工程指示 / 要求簡箋 ENGINEER INSTRUCTIONS(E.I.)

工程指示編號:	EI- 8241	修改版本:	-
	HK- 1572		
工程編號:	J 856	工程名稱:	天榮站
收件人:	生統/Maggie/謝永林	發件人:	Iris
工程項目:	T2後裝窗,佛沙窗,趟門玻璃補單 (10/F-20/F)	日期:	24/08/2024

內容: T2後裝窗,佛沙窗,趟門玻璃補單(10/F-20/F) 經新鴻基幕牆組,施工組及美特三方現場檢查,發現T2後裝窗,佛沙窗,趟門玻璃因質量問題,有(20+32)件玻璃需重訂,詳情請參考附件 分層包裝,要做鋼化,需做熱浸,新鴻基COW T1(100%) 完成上列要求日期: 24/09/2024

Sliding Door

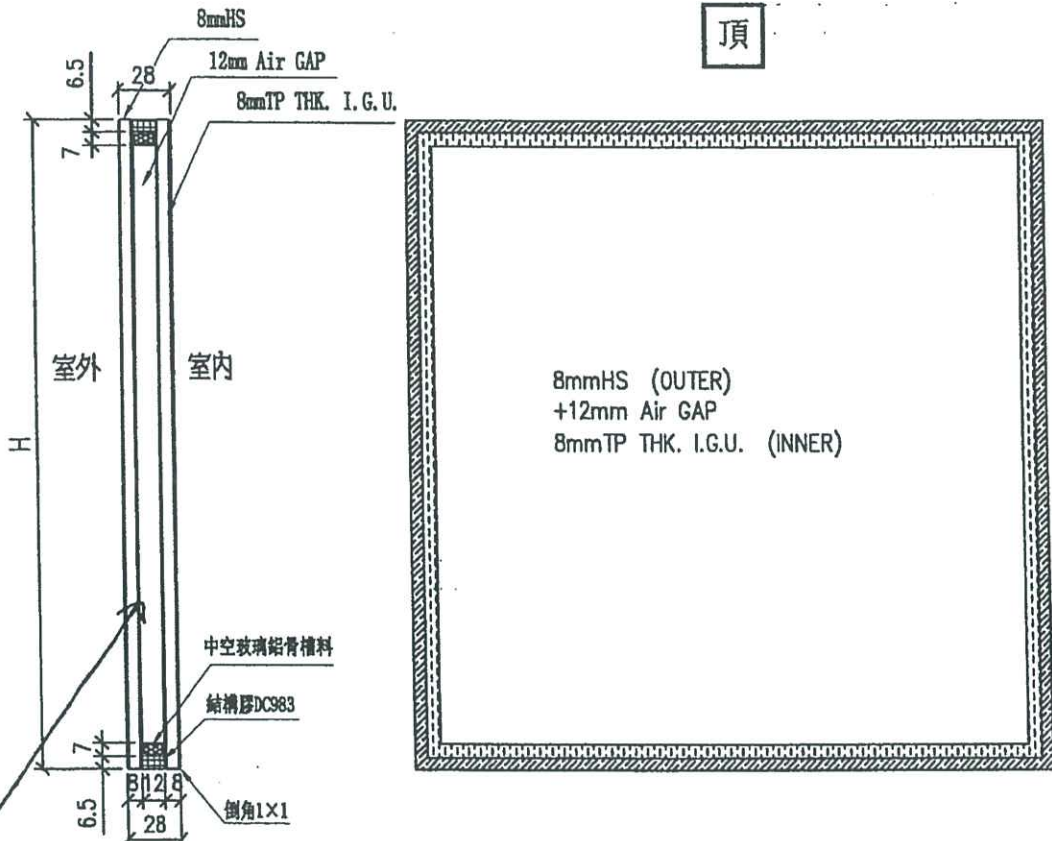
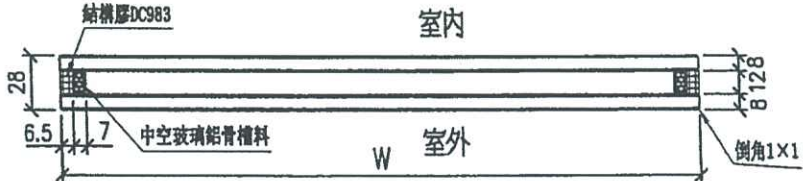
樓層	單位	窗號	DEFECT ITEM															圖號	尺寸	數量	玻璃類型	備註		
			7	8	9	10	11	12	13	14	15													
20	B1	AW01			9												738.5x2131	1	8+12+8mm Thk. Clear TP Glass					
	B3	AW01						11									738.5x2131	1						
	B5	AW05			9												696x2131	1						
							11										781x2131	1						
19	B8	AW01				10											738.5x2131	1	8+12+8mm Thk. Clear TP Glass					
	A1	AW01						11									738.5x2131	1						
	A1	AW01					8										738.5x2131	1						
18	A2	AW01		7													738.5x2131	1	8+12+8mm Thk. Clear TP Glass					
	B7	AW01		7													738.5x2131	1						
	A1	AW01		7	8												738.5x2131	2						
16	A8	AW01									12						738.5x2131	1	8+12+8mm Thk. Clear TP Glass					
	B3	AW01		7													738.5x2131	1						
15	B7	AW01		7													738.5x2131	1						
12	A6	AW05					8										781x2131	1	8+12+8mm Thk. Clear TP Glass					
	A1	AW01									12						781x2131	1						
11	A2	AW01			8		10										781x2131	2	8+12+8mm Thk. Clear TP Glass

B3	AW01		7							12						781x2131	1						
	B8	AW01				9											781x2131	1						
			Total:																		20

工程號	J-856	地盤	天水圍天榮站	附 件	
名稱	玻璃加工圖 (大框窗玻璃+小框窗玻璃)		採用		
材料			地盤		√
顏色	8mmHS+12mm AIR GAP+10mmTP THK. I.G.U.		工廠

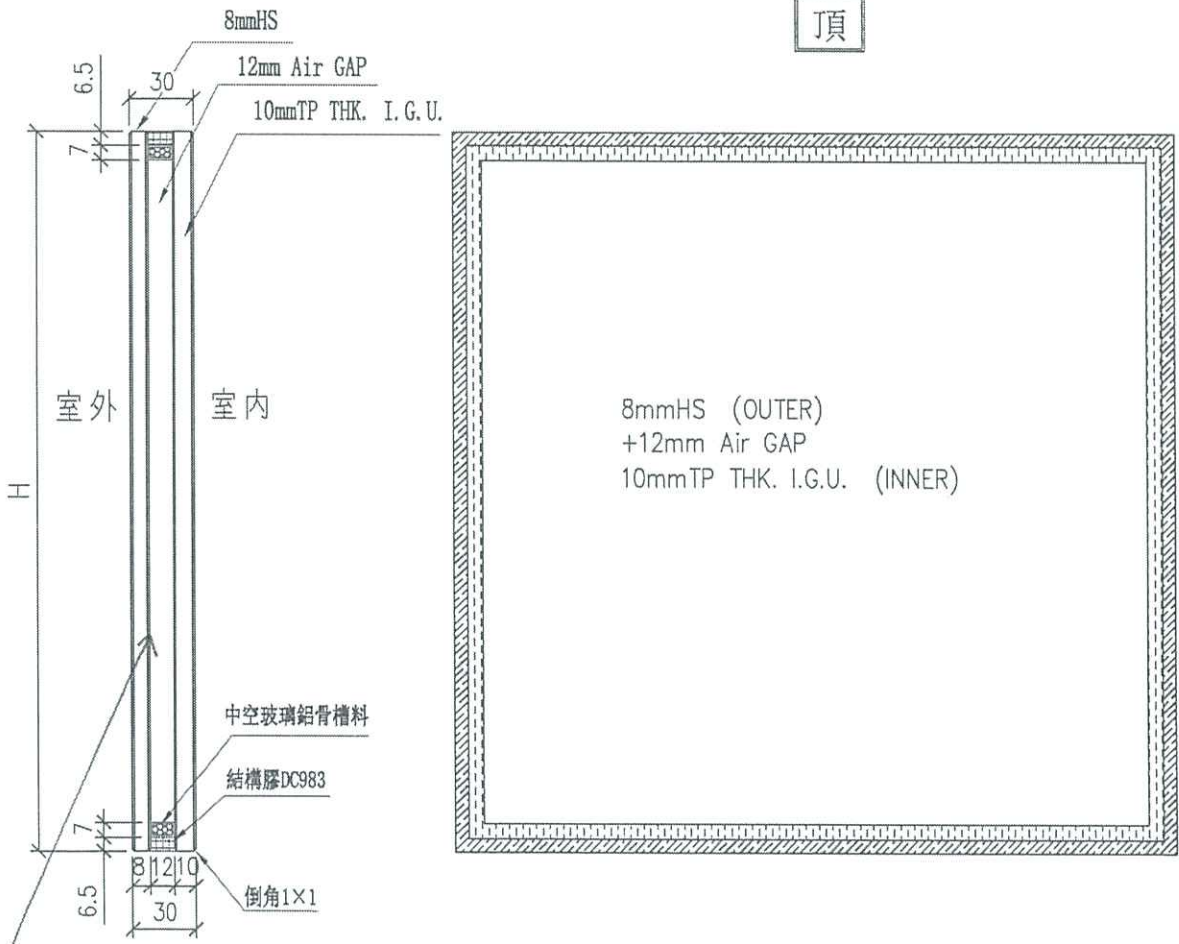
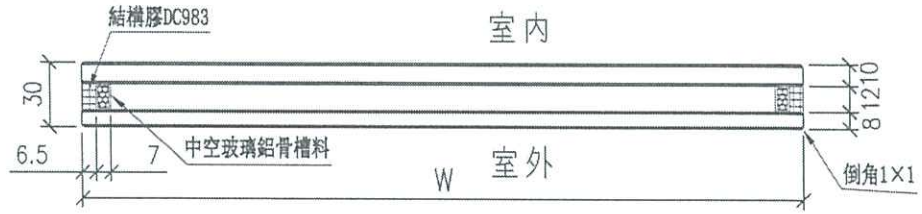
樓層	單位	房號	窗號	DEFECT ITEM										圖號	尺寸	數量		玻璃類型	備註	
				7	8	9	10	11	12	13	14	15	生窗			大窗	細窗			
20	B3	BR2	AW02				10									450x1064.5	1		8+12+8	
							10											410x1720	1	
19	A2	MBR	AW03R													450x1064.5	1		8+12+8	
				A1	BR3	AW02R											410x1720	1		8+12+10
18	A5	MBR	AW04R													450x1064.5	1		8+12+8	
				A6	MBR	AW04				10							610x1950	1		8+12+10
17	A7	MBR	AW02													450x1064.5	1		8+12+8	
				A2	BR3	AW02				10						410x1720	1		8+12+10	
16	B3	BR2	AW02													452x544.5	1		8+12+8	
				A3	BR2	AW02										410x1720	1		8+12+10	
15	B7	MBR	AW04													450x1064.5	1		8+12+8	
				A2	BR2	AW02										452x774.5	1		8+12+10	
12	B8	MBR	AW02R													450x1064.5	1		8+12+8	
				A7	BR2	AW02										410x1720	1		8+12+10	
11	B5	MBR	AW03i													452x544.5	1		8+12+8	
				A5	MBR	AW04R										610x1950	1		8+12+10	
10	B5	MBR	AW03i													452x774.5	1		8+12+8	
				A8	BR2	AW02				10						452x544.5	1		8+12+10

450x1064.5	1		8+12+8		
																450x1064.5	1		8+12+8	
																790x1910	1		8+12+10	
																452x754.5	1		8+12+10	
																450x1064.5	1		8+12+8	
																790x1910	1		8+12+10	
																450x1064.5	1		8+12+8	
																450x1064.5	1		8+12+8	
																790x1910	1		8+12+10	
																450x1064.5	1		8+12+8	
																790x1910	1		8+12+10	
																Total:	10	13	9	
																			32
